**AVIS RELATIF À LA PROTECTION
CONTRE LES EVENTUELS EFFETS NOCIFS ET NUISANCES
PROVOQUÉS PAR LES RAYONNEMENTS NON IONISANTS
GÉNÉRÉS PAR DES ANTENNES ÉMETTRICES STATIONNAIRES**

Commune : FERRIERES - Exploitant : PROXIMUS

Référence exploitant : 86FRR_01

Rapport n° 858 / 2025

Figure 1 : Vue en plan des lieux de séjour et des points de contrôle

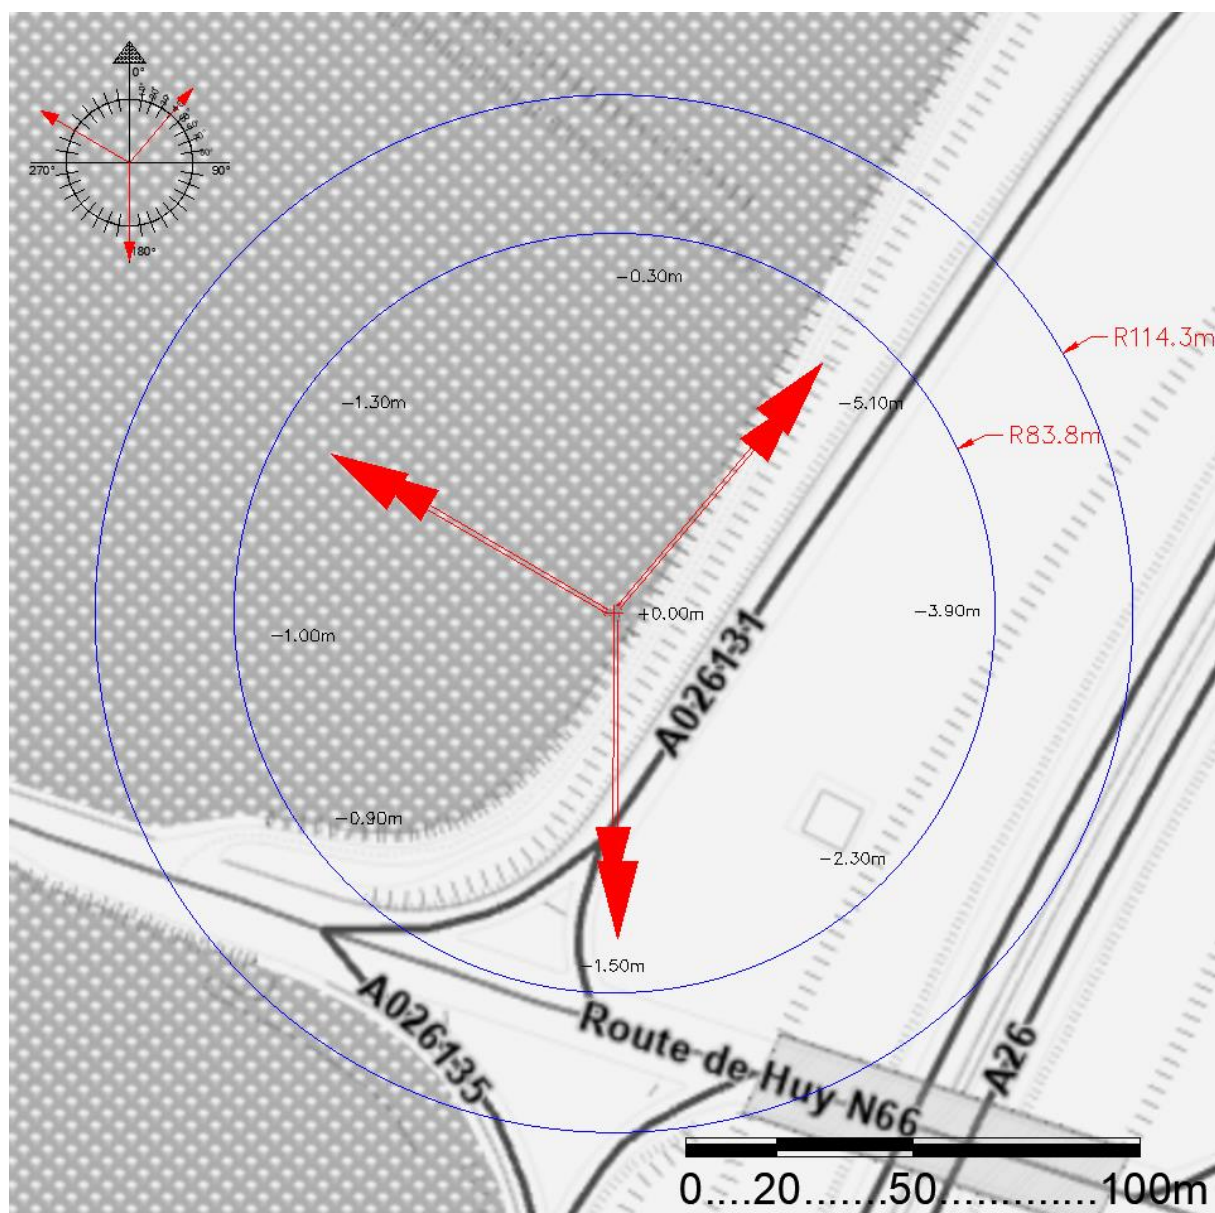
En ce qui concerne les antennes de l'installation mentionnées dans le tableau 1, la distance maximale à laquelle la limite pourrait être atteinte, à l'extérieur, est égale à 98,4 m. S'il n'y a pas de LS à une distance inférieure, les antennes respectent forcément la limite d'immission.

Dans le cas des LS situés à l'intérieur des bâtiments, une atténuation d'obstacle est prise en compte et il en résulte que la distance maximale à laquelle la limite pourrait être atteinte se réduit à 70,1 m.

Figure 2 : Vue en plan des installations d'antennes dans un rayon de 300 mètres autour de l'installation faisant l'objet de la demande d'avis

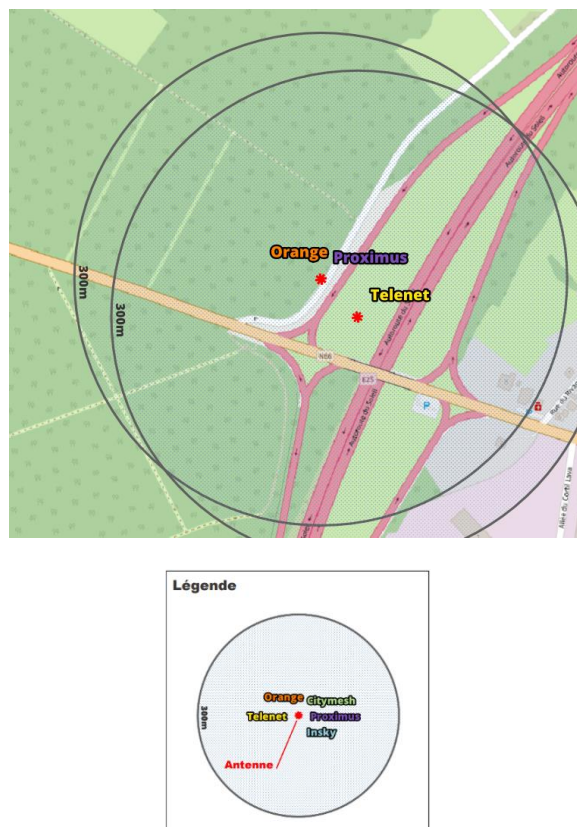
Compte tenu des considérations ci-dessus, il apparaît que l'intensité du rayonnement électromagnétique généré, dans les lieux de séjour situés dans un rayon de 300 mètres autour de l'installation référencée dans le paragraphe 2, par l'ensemble des antennes émettrices stationnaires de l'ensemble des exploitants du même site d'antennes émettrices stationnaires respecte la limite fixée à l'article 4, § 2 du décret.
